RESOLUCIÓN N° 1454

**RETECHADO E IMPERMEABILIZACION
HOSPITAL SAN CRISTOBAL "JULIO CESAR VILLANUEVA"
UBICACIÓN: COCHABAMBA 1456 – CIUDAD DE SAN CRISTÓBAL – DPTO. SAN CRISTÓBAL**

CIRCULAR ACLARATORIA N° 1 (CON CONSULTA)

AR-03

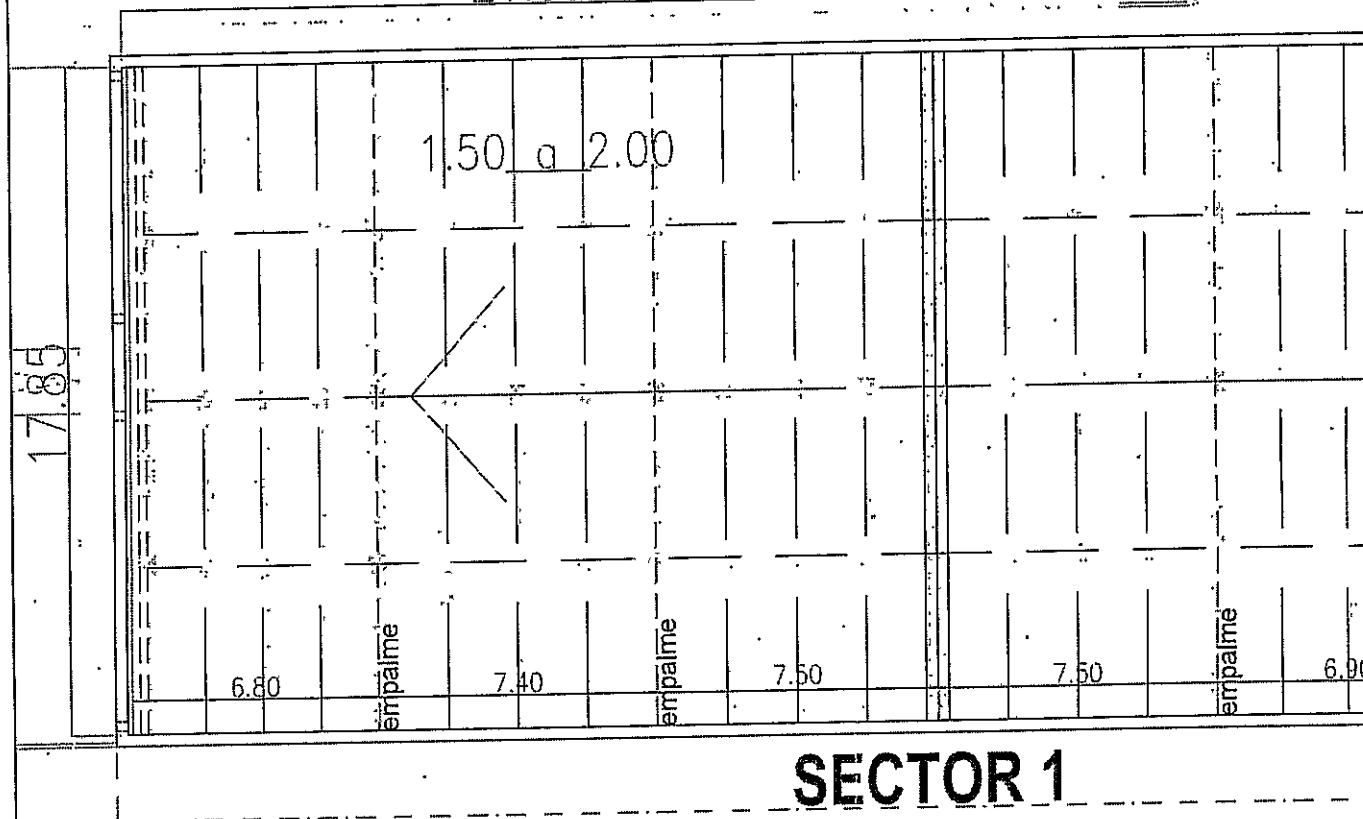
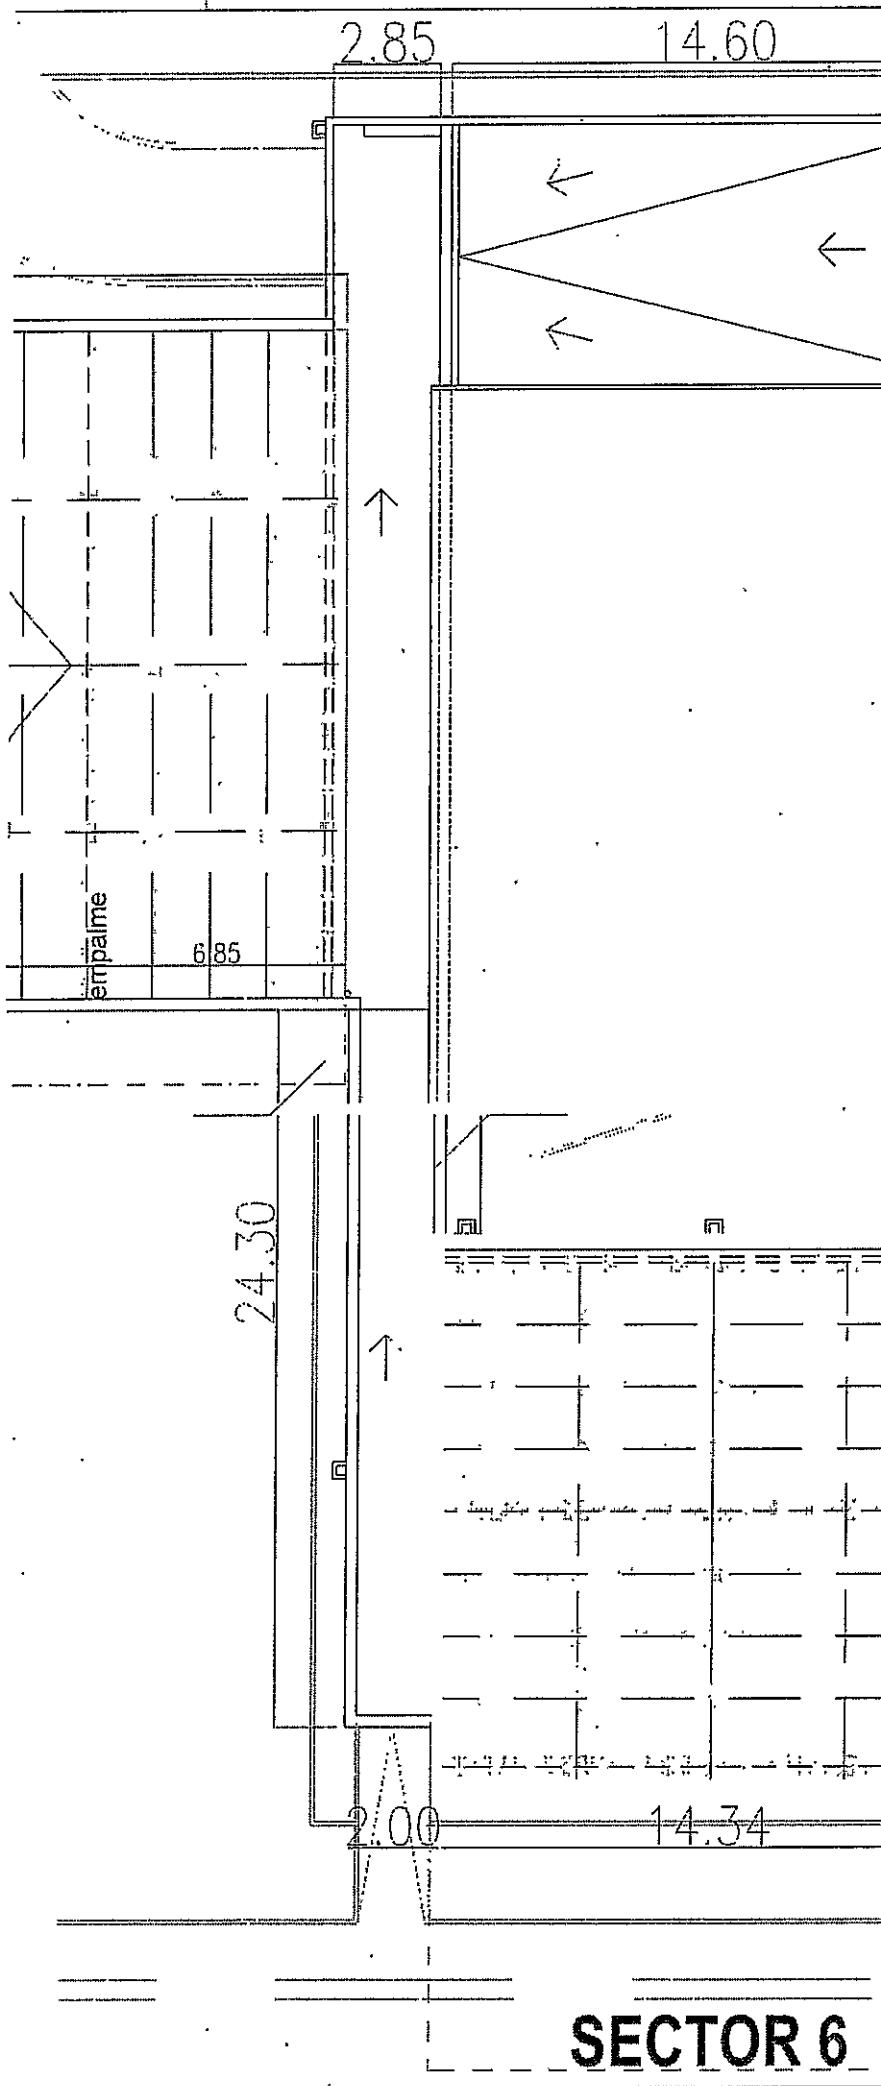
- 1- Por la presente se solicita se aclare de qué manera se ha proyectado la intervención sobre los faldones de cubierta donde hay que Ejecutar una sobrecubierta con Chapas y/o Paneles Compuestos.

- Es decir, ¿se debe considerar una viga de apoyo para las correas C?, en las gráficas esto no se aprecia. Si fuera así, como se pensó su materialización sobre la cubierta, su apoyo respecto a la estructura existente, considerar que transmiten cargas puntuales.

- ¿Se debe considerar las Correas-Clavadores apoyados sobre la chapa T90 existente?, esto es lo que se observa en las gráficas. Y si es así, ¿Como se pensó la resolución del arriostramiento de las correas dada su gran longitud (en un caso 18m y en el otro 15m, medidas aprox.).

- Se puede optar por colocar clavadores en coincidencia con las vigas pre-existentes, de manera tal que la exigencia por cálculo de las mismas estaría resuelto, ahora bien las correas superiores deberían vincularse a estas vigas para soportar los esfuerzos por viento, etc., ¿Cómo se materializa esta vinculación?, ya que esto nos obliga a trabajar desde debajo de la cubierta, y por lo observado en obra, por lo menos es de difícil resolución. ¿Cómo es el detalle constructivo de la viga existente?, para verificar su resistencia según calculo y considerar las nuevas exigencias sobre las mismas.

10- Dada la magnitud de las cubiertas a retechar, principalmente el sector 01, es necesario realizar vigas longitudinales; ¿disponen de planos y verificación estructural para la cotización de las mismas?

Se deberá cofizar conforme a lo indicado en Plano AR 03, que se adjunta. Según indicado en PETP – RUBRO 11 ESTRUCTURAS: ... "Se determinará y se verificará la forma de apoyo de las mismas, la empresa deberá realizar su propio estudio y propuesta de apoyos según lo incluido en recomendaciones del material a colocar "Paneles Termoaislantes".

Se deberá cotizar conforme a lo indicado en **Plano AR 03**, que se adjunta. Según indicado en PETP – RUBRO 11 ESTRUCTURAS: ... "Se determinará y se verificará la forma de apoyo de las mismas, la empresa deberá realizar su propio estudio y propuesta de apoyos según lo incluido en recomendaciones del material a colocar "Paneles Termoaislantes".

ESTRUCTURA PARA
APOYO DE RETECHO
2 Perfiles C 120 soldados
(verificar s/ cálculo)

ESTRUCTURA PARA
APOYO DE Paneles
TERMOAISLANTES DE
RETECHO
Perfiles C 120 (verificar s/
cálculo)
